平陆县 100MW 农光互补光伏发电项目
监理工程师通知单

编号: ZHJL-JLTZ-PL-187

主题: 关于升压站混凝土地面开裂及站门口垃圾未清理相关事宜

1、站内混凝土地面开裂

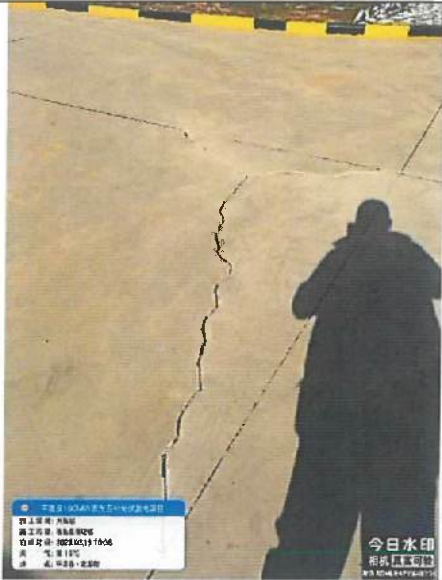
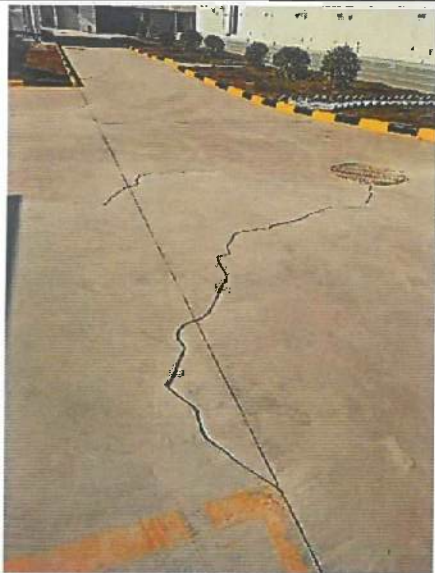
- 1、站内混凝土地面开裂严重;
- 2、站门口垃圾未清理。

现要求贵司 2 日内将升压站门前垃圾清理干净。经与建设单位沟通, 混凝土地面开裂不得采取修复处理, 要求拆除重新浇筑。
